**AVIS RELATIF À LA PROTECTION
CONTRE LES EVENTUELS EFFETS NOCIFS ET NUISANCES
PROVOQUÉS PAR LES RAYONNEMENTS NON IONISANTS
GÉNÉRÉS PAR DES ANTENNES ÉMETTRICES STATIONNAIRES**

Commune : VERVIERS - Exploitant : ORANGE

Référence exploitant : 156L1_6/30542L1_6/40542L1_6/50542L1_6

Rapport n° 4135 / 2023

Figure 1 : Vue en plan des lieux de séjour et des points de contrôle

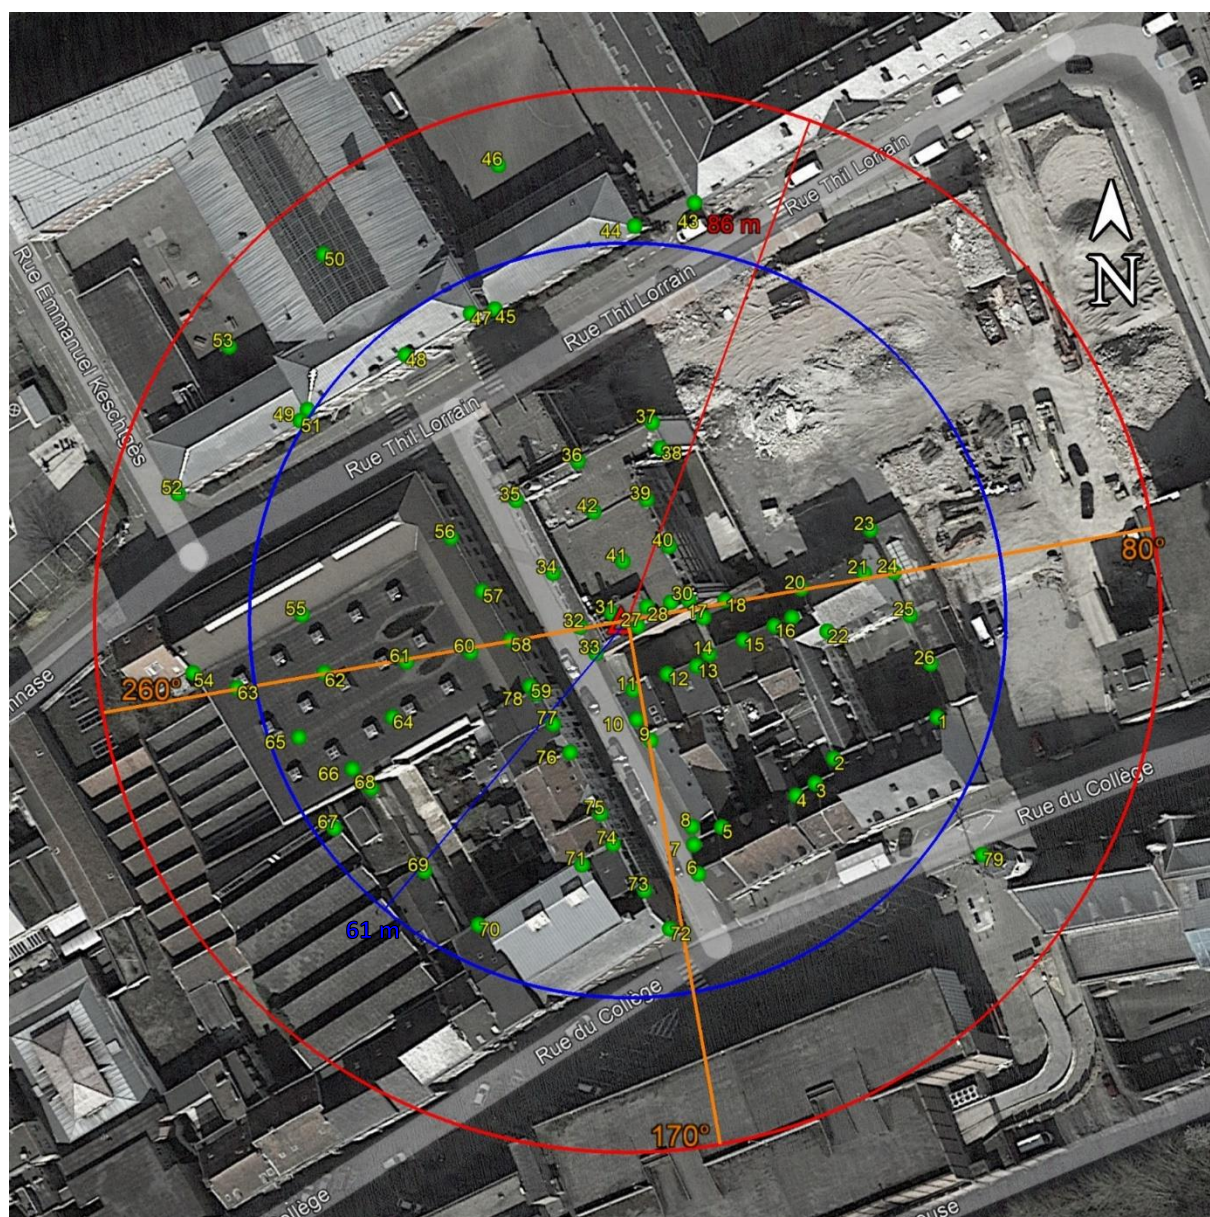
Les fréquences d'émission, la puissance rayonnée par chacune des antennes et leur gain permettent de déterminer le rayon de la zone à analyser. Tout dépassement de la limite par installation est exclu en dehors de cette zone. Le tableau 2 reprend les 35 LS² pour lesquels l'indice d'exposition est le plus élevé. Les différentes colonnes indiquent :

- le numéro du point de contrôle repris sur un des plans de la figure 1;
- le numéro du LS dans lequel se trouve le point de contrôle de la 1^{ère} colonne ;
- l'atténuation d'obstacle prise en compte pour le calcul de l'indice d'exposition dans le LS ;
- le résultat du calcul de l'indice d'exposition.

En ce qui concerne les antennes de l'installation mentionnées dans le tableau 1, la distance maximale à laquelle la limite pourrait être atteinte, à l'extérieur, est égale à 85,0 m. S'il n'y a pas de LS à une distance inférieure, les antennes respectent forcément la limite d'immission.

Dans le cas des LS situés à l'intérieur des bâtiments, une atténuation d'obstacle est prise en compte et il en résulte que la distance maximale à laquelle la limite pourrait être atteinte se réduit à 60,1 m.

Les résultats de l'évaluation décrite au paragraphe 4 indiquent que les antennes émettrices stationnaires de l'installation faisant l'objet du présent avis ne produisent pas, dans un lieu de séjour, un rayonnement électromagnétique maximum supérieur aux limites fixées à l'article 4 du décret.

Figure 2 : Vue en plan des installations d'antennes dans un rayon de 300 mètres autour de l'installation faisant l'objet de la demande d'avis

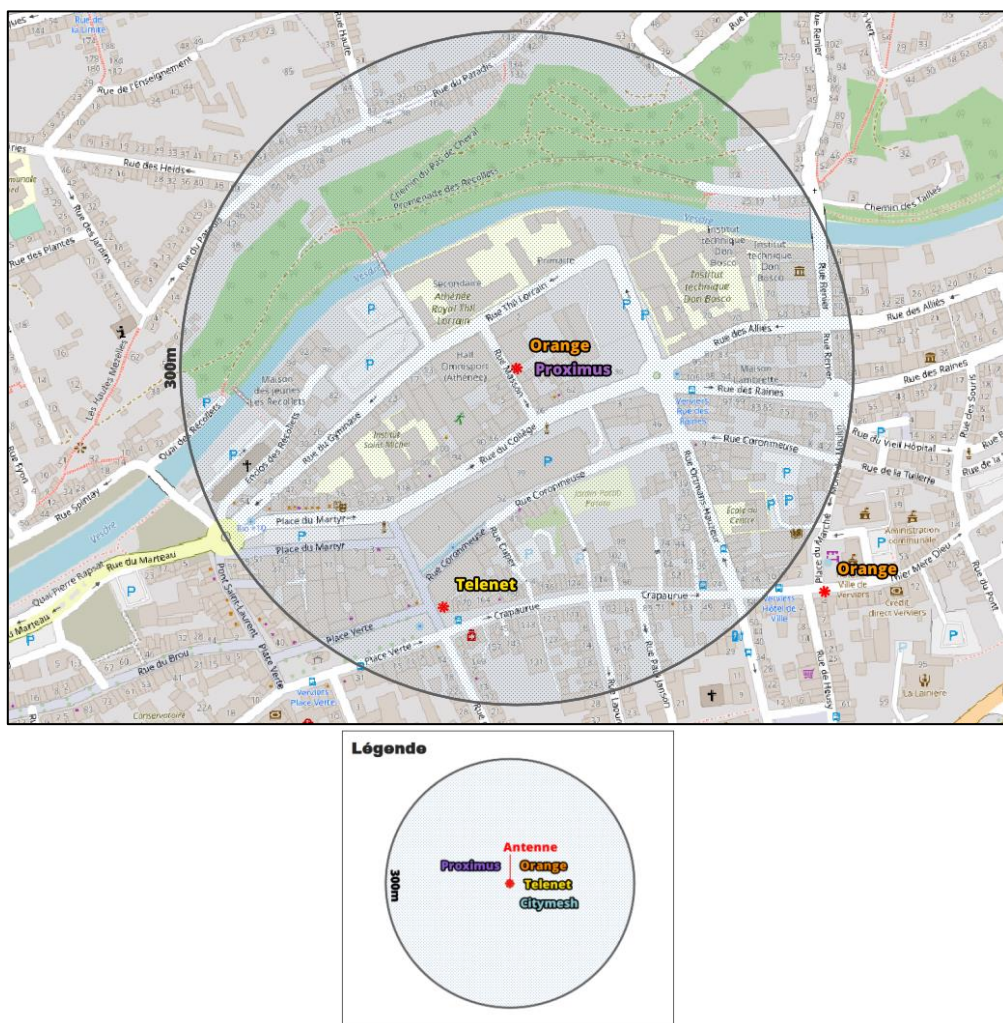
Le plan en projection verticale de la figure 2 indique la localisation des antennes actives éventuelles visées par le décret et situées dans un rayon de 300 mètres autour de l'installation référencée dans le paragraphe 2. Les données de localisation de ces antennes et les avis correspondant sont accessibles via le cadastre en ligne des antennes émettrices stationnaires⁶.

Compte tenu du nombre d'installations localisées dans la figure 2, il apparaît que l'intensité du rayonnement électromagnétique généré, dans les lieux de séjour situés à proximité de l'installation référencée dans le paragraphe 2, par l'ensemble des antennes émettrices stationnaires de l'ensemble des exploitants du même site d'antennes émettrices stationnaires respecte la limite fixée à l'article 4, § 2 du décret.
